Bergen
17.10.2018

Befaring til renseparken ved Kloppedalsbekken, 16.10.18

Figur 2: Damkonstruksjonen i renseseparken ved Sveåsen, 16.10.18. Vann passerer både over og under dammen.

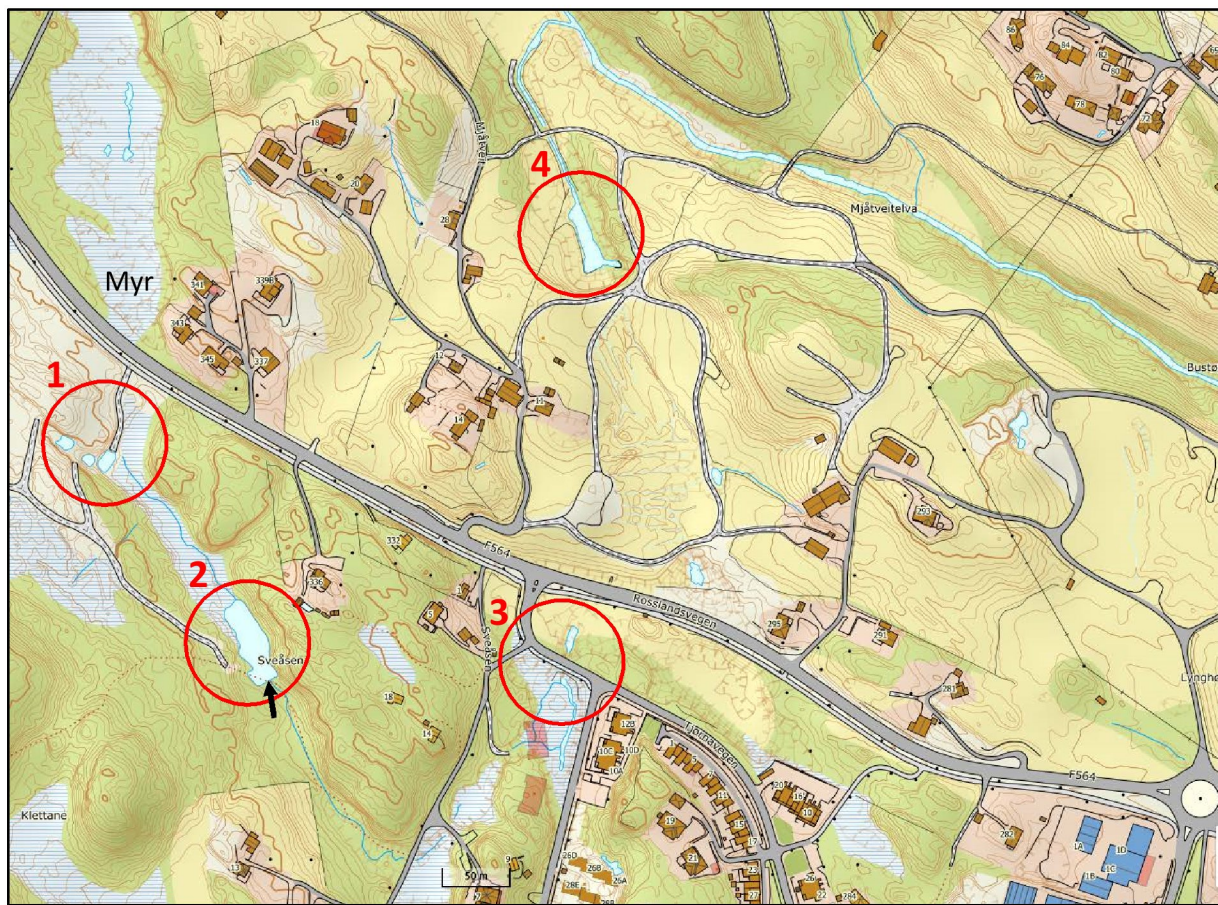
Situasjonen pr. 16.10.18 er imidlertid at lekkasjen under dammen må ha økt betydelig i forhold til det som var tilfelle i 2015. Selv midt i en periode med svært mye nedbør ser det nå ut til at mye av vannet renner under og ikke over dammen. Vannet kommer i tillegg nå ut rett nedenfor dammen, og ikke 3-4 meter nedenfor, som beskrevet i 2015. Vedlagte videoklipp illustrerer dette, ved at papirbiten umiddelbart tas av vannstrømmen selv når den slippes helt inne ved damveggen.

Det kan da stilles spørsmål ved om renseparkens damkonstruksjon lenger fungerer optimalt i forhold til de kriteriene som er beskrevet i brevet fra Rådgivende Biologer AS i 2012. I forhold til det som var tilfelle i 2015, representerer dessuten dagens situasjon nye opplysninger om dammens tilstand. Det kan dermed være grunnlag for å vurdere på nytt om dammen må utbedres/repareres for å sikre optimal funksjon som fangdam. Det kan også være relevant å undersøke om påvirkningen som skjedde i forbindelse med trefellingen har påført dammen strukturelle skader som kan være av sikkerhetsmessig betydning.
